### Støj fra bagtøjet:

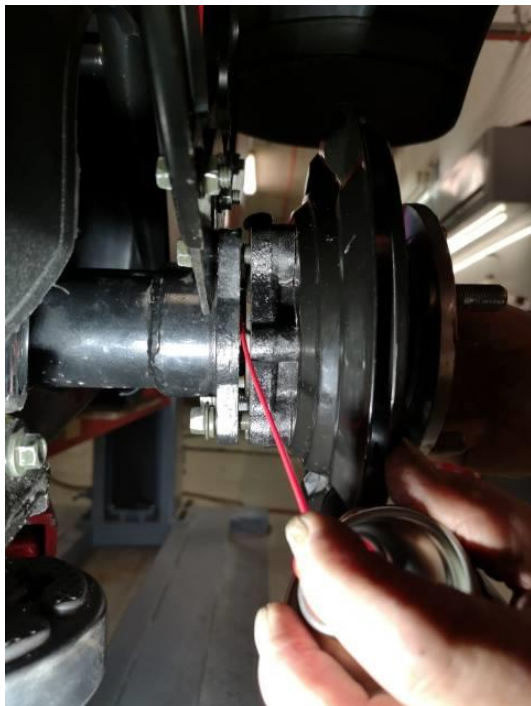
Vi har fra flere forhandlere fået oplyst tilfælde af støj fra baghjulsnavene. Det har vist sig at stamme fra tørre simmerringe, der er monteret i baghjulsnavet. De skal smøres, for at undgå denne støj.

1. afmonter baghjulet med de fire bolte
2. afmonter split til centermøtrikken
3. skrue centermøtrikken 10 mm ud (skal ikke afmonteres)
4. Skrue de fire bolte der sidder indefra 10 mm ud (de skal ikke helt afmonteres)
5. Tag en kædespraydåse, med lag tynd rør, og spray ind igennem sprækken, så det blanke synlig akselstykke og summeringen får smørelse.
6. Saml det hele

Denne operation anbefales udført ved første service (1000 km) eller straks hvis der allerede er opstået støjgener.
